Sujet : Bols de disques de frein avant

**Subject: Front brake disc bell**

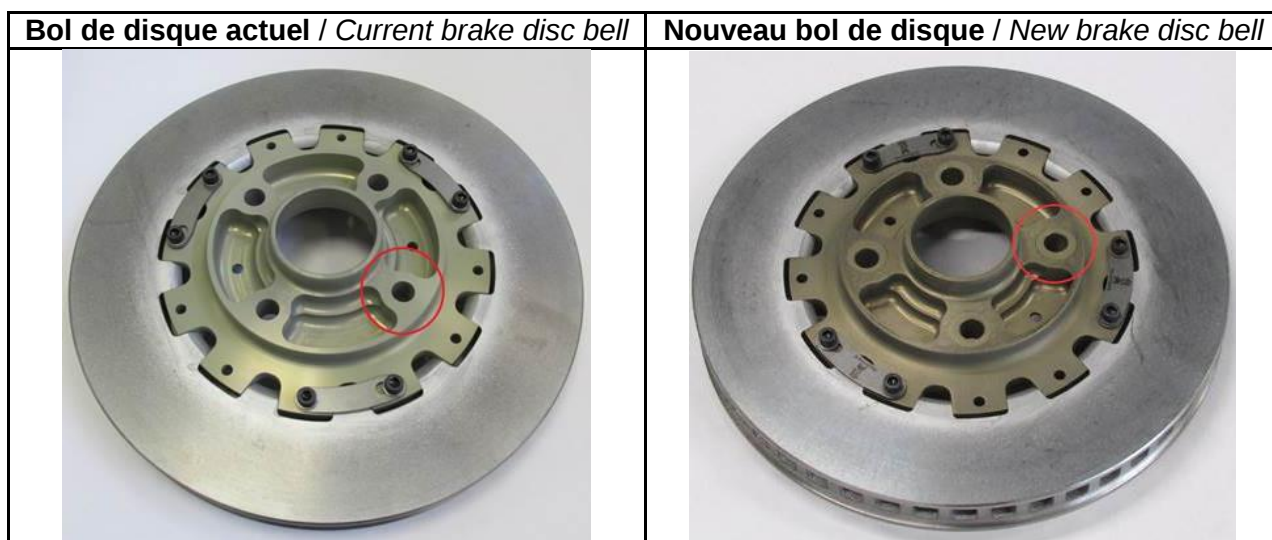
Afin d'améliorer la qualité de l'assemblage des roues avant de la 208 R2, de nouveaux bols de disques de frein avant terre et asphalte ont été homologués le 1^{er} juillet 2017, présentant une surface de contact augmentée entre le bol de disque et la jante.

In order to improve the quality of the front wheel assembly of the 208 R2, new front brake disc bells have been homologated the July 1st 2017 which offers a wider contact area between the disc bell and the wheel. These disc bells are already available at the Peugeot Citroën Racing Shop under the references below.

Bol de disque de frein avant Asphalte : 1F1120704F

Bol de disque de frein avant Terre : 1F1120705F

Tarmac Front brake disc bell: 1F1120704F

Gravel Front brake disc bell: 1F1120705F
